**Всемирный форум для согласования правил
в области транспортных средств****170-я сессия**

Соглашение 1958 года:**Рассмотрение проектов поправок****к существующим правилам, представленных GRSP****Предложение по дополнению 5 к Правилам № 129
(усовершенствованные детские удерживающие
системы)****Представлено Рабочей группой по пассивной безопасности***

Дополнение 5 к Правилам № 129 (усовершенствованные детские удерживающие системы (УДУС))

Рис. 1

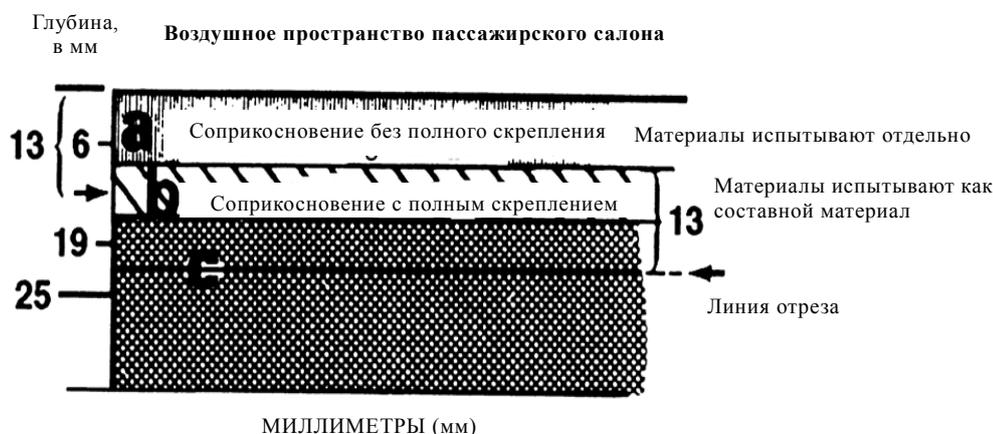
1. Определения
"Воздушное пространство пассажирского салона" означает пространство в пассажирском салоне, которое обычно содержит регенерируемый воздух.
2. Отбор материалов (см. рис.1 ниже)

2.1 Считается, что требованиям пункта 6.1.6 отвечает любая часть однородного или составного материала, расположенная в пределах 13 мм воздушного пространства пассажирского салона.

2.1.1 Требования пункта 6.1.6 считают выполненными в том случае, если любой материал, который не прикреплен к другому(им) материалу(ам) в каждой точке соприкосновения, подвергается испытаниям отдельно.

2.1.2 Требования пункта 6.1.6 считают выполненными в том случае, если любой материал, который прикреплен к другим материалам в каждой точке соприкосновения, подвергается испытаниям вместе с этим(ми) другим(ми) материалом(ами) как составной материал.

Материал А не прикреплен к материалу В в месте их соприкосновения и испытывается отдельно.

Часть материала В расположена в пределах 13 мм воздушного пространства пассажирского салона, и материалы В и С скреплены в каждой точке соприкосновения; поэтому материалы В и С подвергают испытаниям как составной материал.

Разрез делается в материале С таким образом, чтобы получить образец толщиной 13 мм, как это показано на рис. 1.
